3.2.2 F棟及びA棟の従事者の線量評価について MHI原子力研究開発

3.補足

3.3 自然災害評価の再確認

図：地震データベース

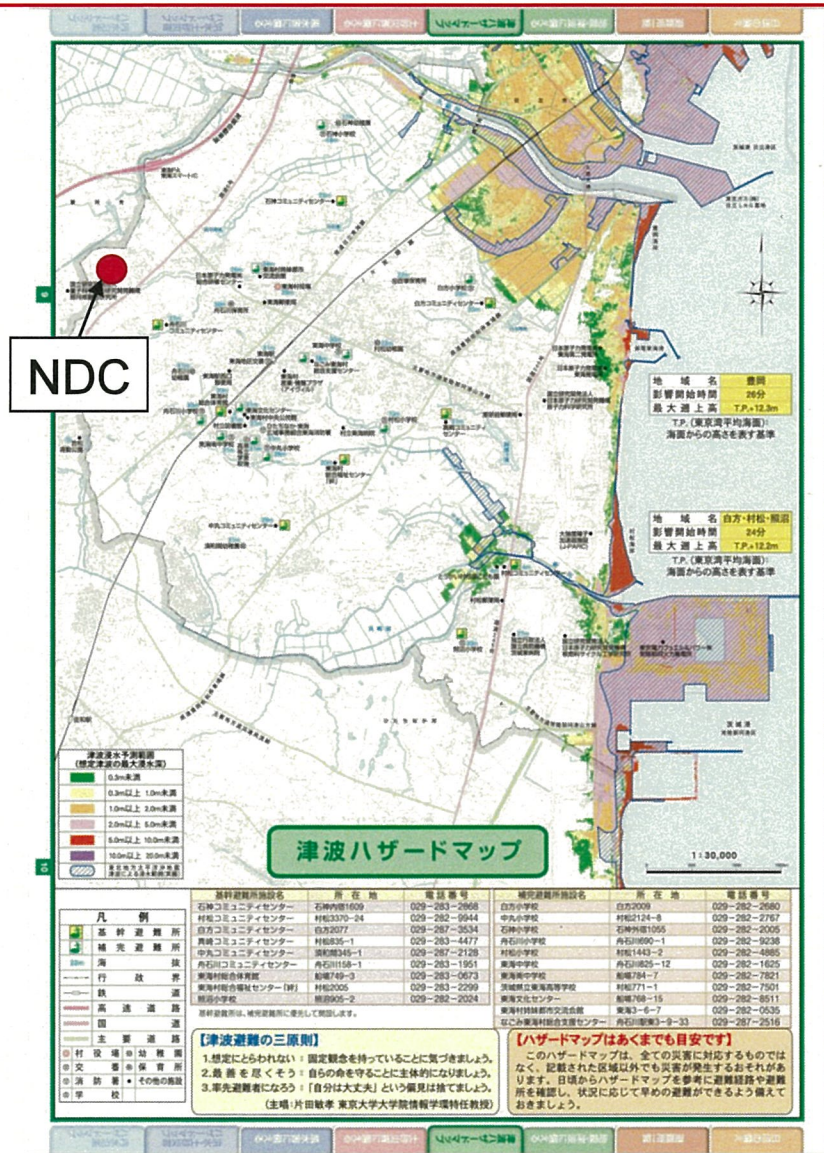
コメント反映³⁶
自然災害評価の再確認を追加

気象庁の地震データベースより、東海村で最大震度を記録したのは、2011/3/11東日本大震災時の震度6弱である。

図：ハザードマップ

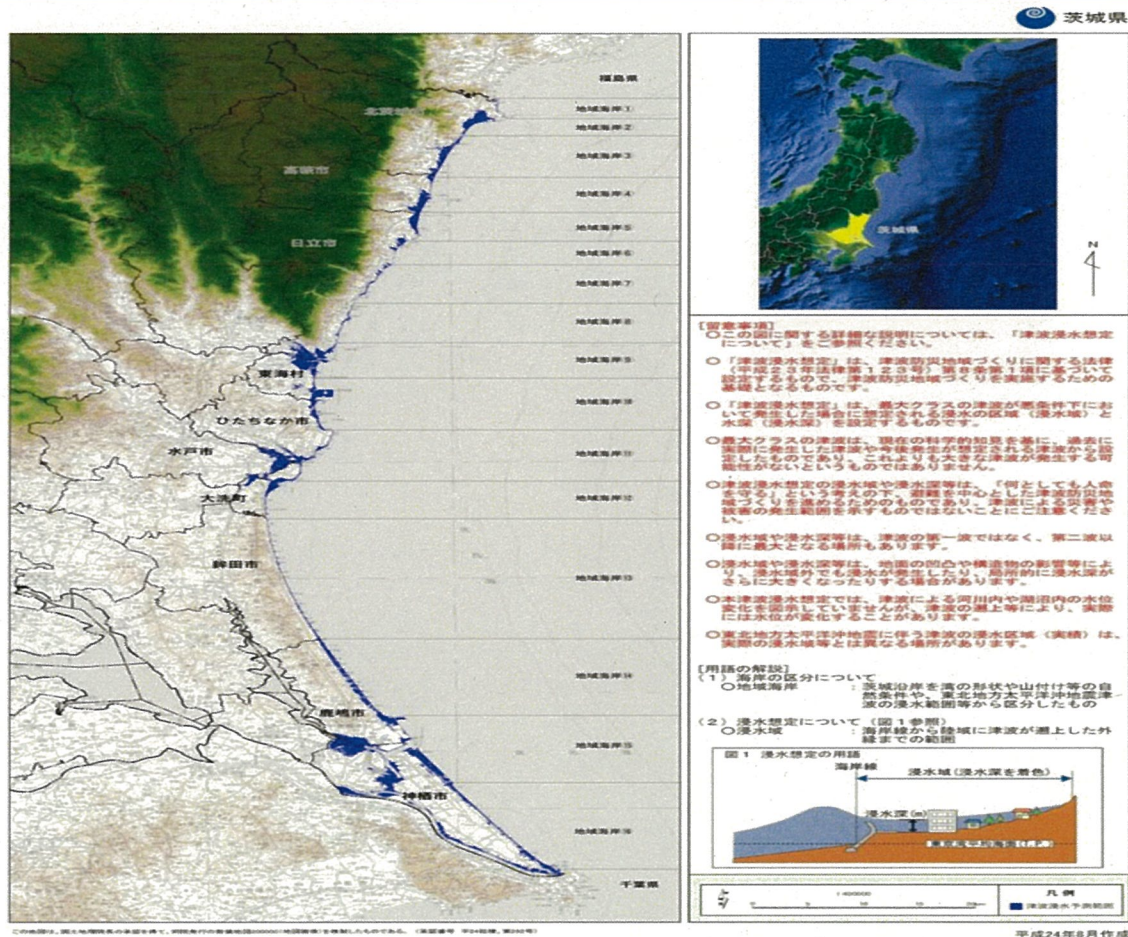
コメント反映⑦
自然災害評価の再確認を追加

NDCは海岸から約6km離れた内陸部につきハザード対象域外であり、また海拔30mの高台にあることから津波が遡上することはない。

なお、津波の遡上はないが建屋浸水時の影響についてはその他の外部事象による影響のなかで評価する。

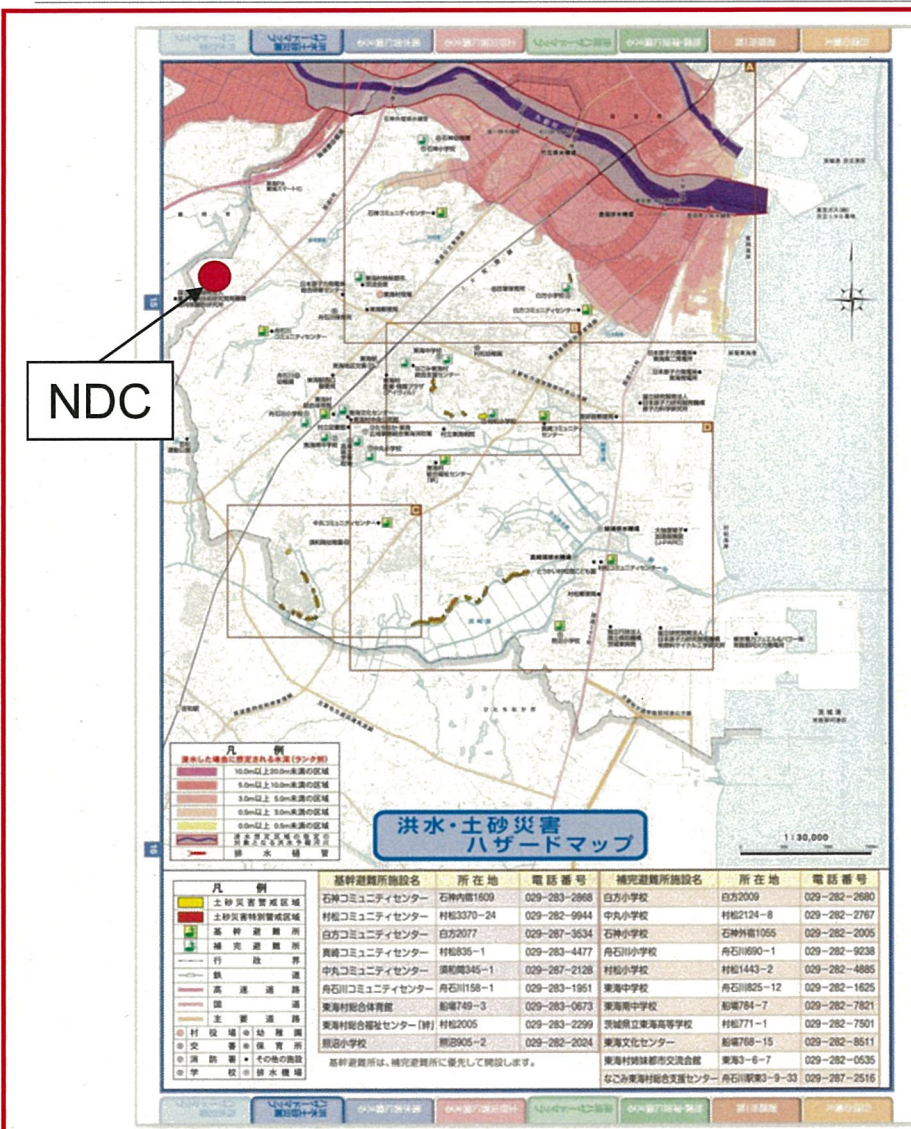
コメント反映③

竜巻による重量物の飛来としては工事用等のトラック車両が考えられる。

トラック車両に対する防護対策としては、竜巻注意情報が発令された際には工事を中断し、直ちに構外に退出することを義務付ける。また、外壁の給気ガラリには飛来物に対する防護フードを設置する。

図：茨城県の地質図

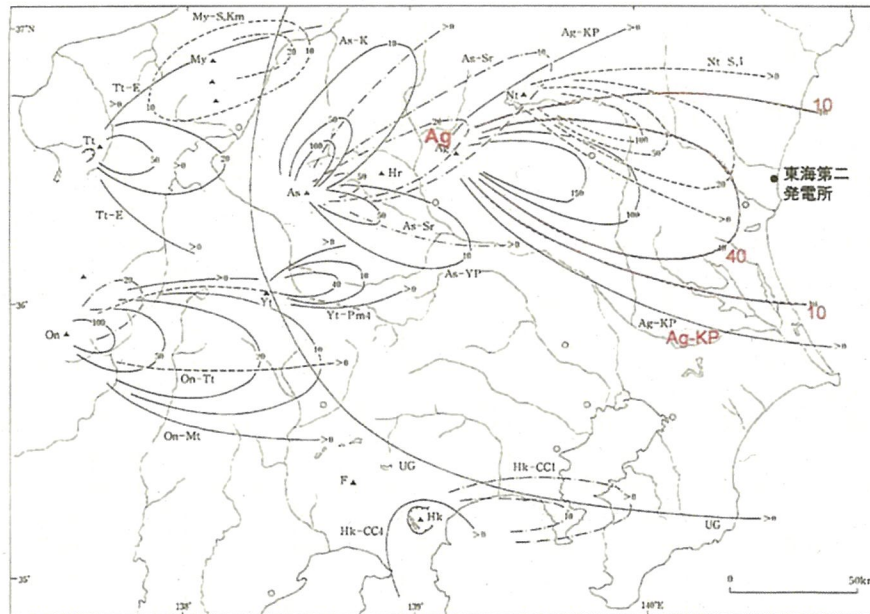
コメント反映④

左に茨城県の地質図を示す。NDCは洪積台地上に位置する。この洪積台地は那珂台地と呼ばれ、北縁と東縁が約15km、南西縁が約20kmの長さをもつ直角二等辺三角形形状の台地である。台地の北縁と南西縁には、それぞれ久慈川と那珂川の河岸段丘が2～3kmでつづく。台地の主部は、実新世後期に隆起によって上昇し海岸線に平行して形成された隆起海岸平野である。

また、施設建設時に敷地内4か所のボーリングにより38m深さの地質調査を行った結果、地質としてはローム層、凝灰質粘土層、砂礫層、粘性土層、砂質土層から構成され、陥没の要因となる石灰岩層は存在せず、かつ、断層も確認されていない。また、施設の支持地盤は、地表面から3.5～4m以深に層厚8～9mの一定の砂礫層であり、N値50以上で締まった状態にある。

従って、敷地内に傾斜地はなく平坦であることから、地滑りにより施設の安全機能を損なうおそれはない。

図：NDC施設周辺に存在する主なダム

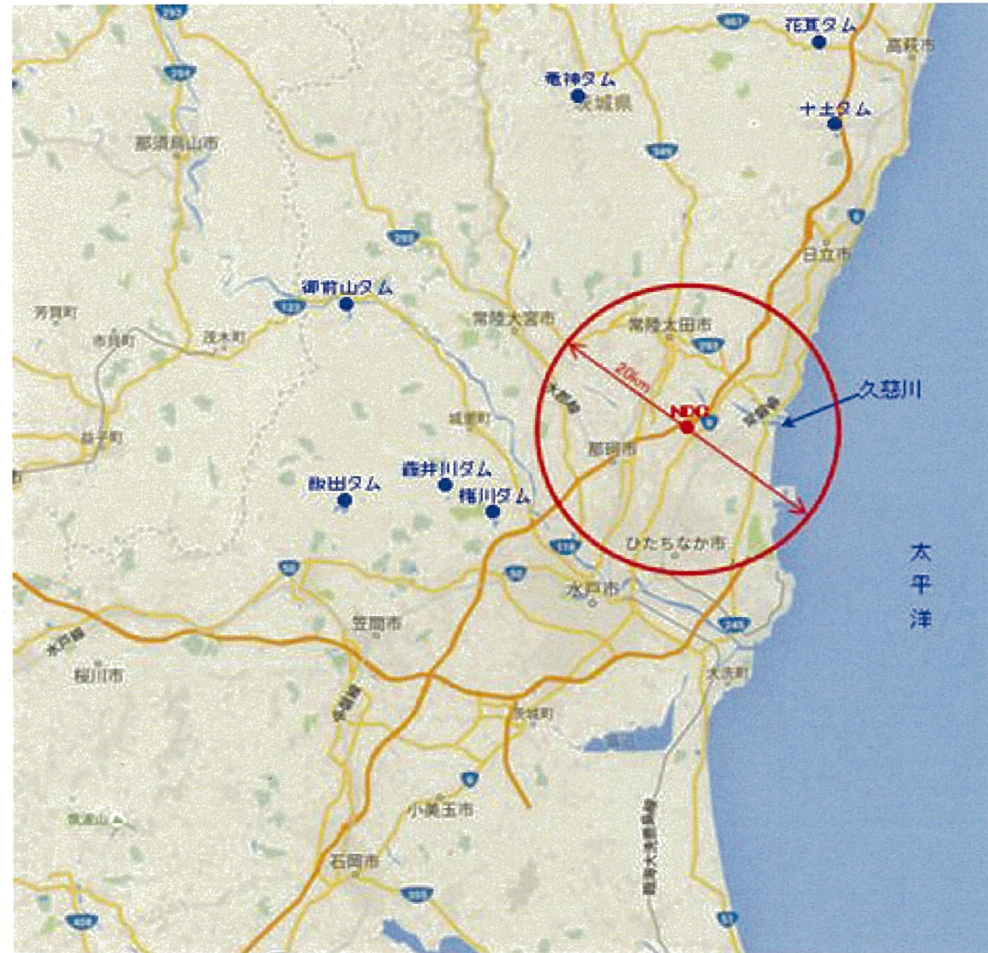
コメント反映⁵⁵
社会環境評価の再確認を追加

下表に、茨城県内の主なダムの一覧を示す。次頁の図に示すとおり、NDC施設から半径10km内にはダムは存在しない。

NDCの北方に位置する久慈川の上流には竜神ダムがあるが、竜神ダムの崩壊により久慈川に流れ込んだとしても、NDCは久慈川から約2.5km離れており、海拔約30mの高台にあることからダムの崩壊による影響は特にならない。

表3-2-1 年間風配図

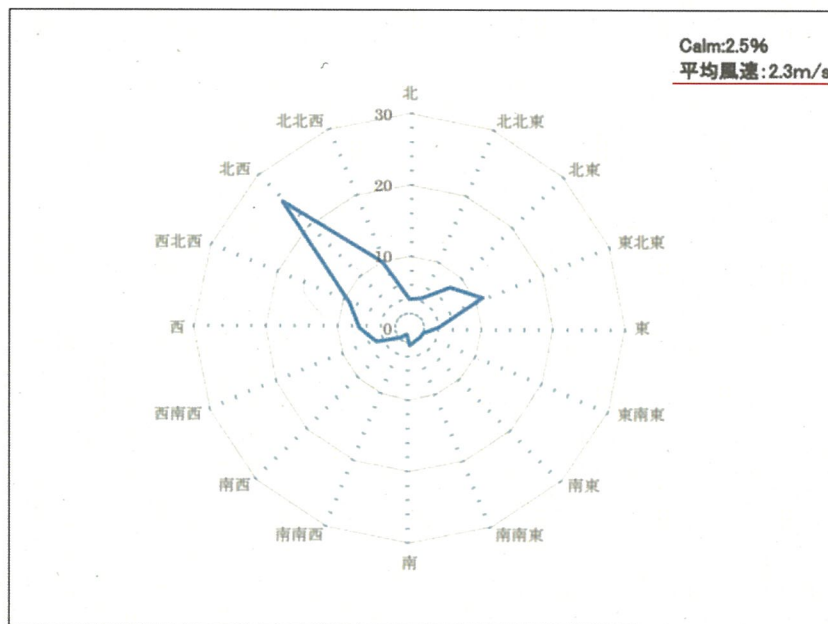
コメント反映 (57)
社会環境評価の再確認を追加

風速について、東海村消防本部より、年間の平均風速は2.3m/sである。

また、風向きに関しては、夏季に北東から東北東寄り、冬期は北西寄りの風向きが多い。

共に申請書の記載通りである。
